CONSELHO DE PLANEJAMENTO TERRITORIAL E URBANO DO DISTRITO FEDERAL - CONPLAN

PROCESSO Nº: 00080-00073622/2018-04

ASSUNTO: Projeto URB-MDE 255/2020 (55896600 e 55896760), que trata da ampliação do lote da Escola Classe 05 (EC 05), na Quadra 09, da Região Administrativa de Sobradinho (RA V), nos termos do art. 219, inciso VIII da Lei Complementar nº 803/2009, que aprova a revisão do Plano Diretor de Ordenamento Territorial do Distrito Federal (PDOT)

Figura 2. Lote original (1971) e lote com área incorporada após desafetação de área pública (1992). Fonte: Processo da Audiência Pública (51880929)

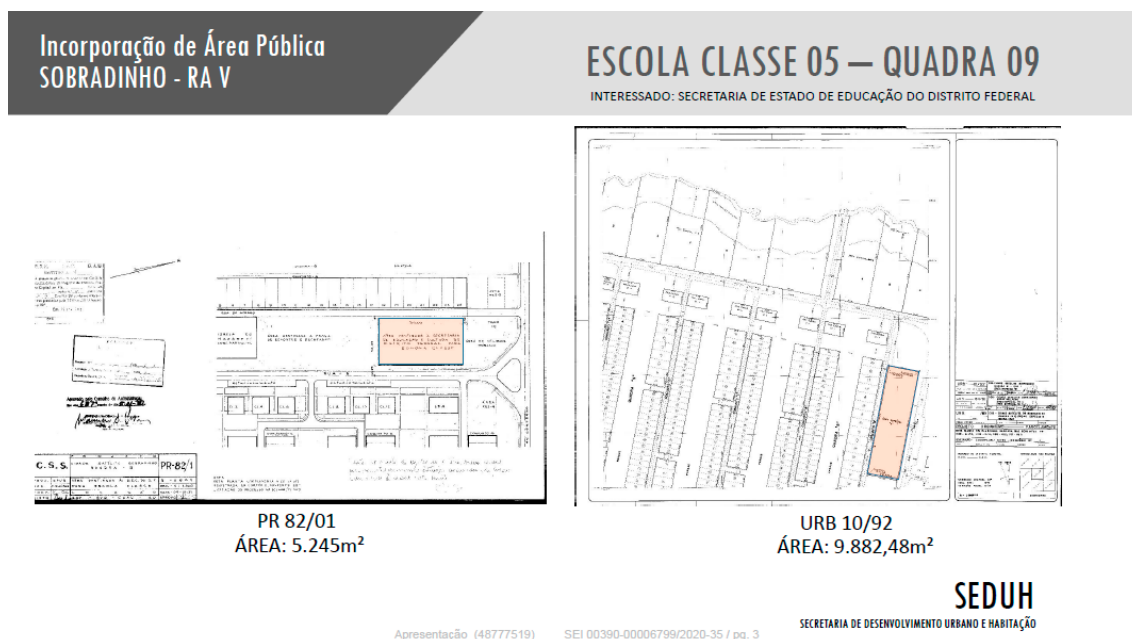
Em 14.05.2008, a Direção de Infraestrutura da Subsecretaria de Infraestrutura e Apoio Educacional da Secretaria de Estado de Educação do DF informou que, ao se realizar consulta ao sistema Geoportal, verificou-se a ausência de registro das dimensões projetadas pela URB 10/92, e solicitou à então SEGETH (Ofício 7, 8045439) a regularização do lote. A **figura 2** mostra os dois projetos.

Fazendo um resumo do relatado na Nota técnica 2/2021 - SEDUH/COPROJ/DISOL (55913372), completamente esclarecedora do caso, a proposta é que, ao lote da escola, criado com área de 5.245 m², seja acrescida a área pública de 4.651,25 m², lindeira ao terreno, totalizando 9.896,25 m².
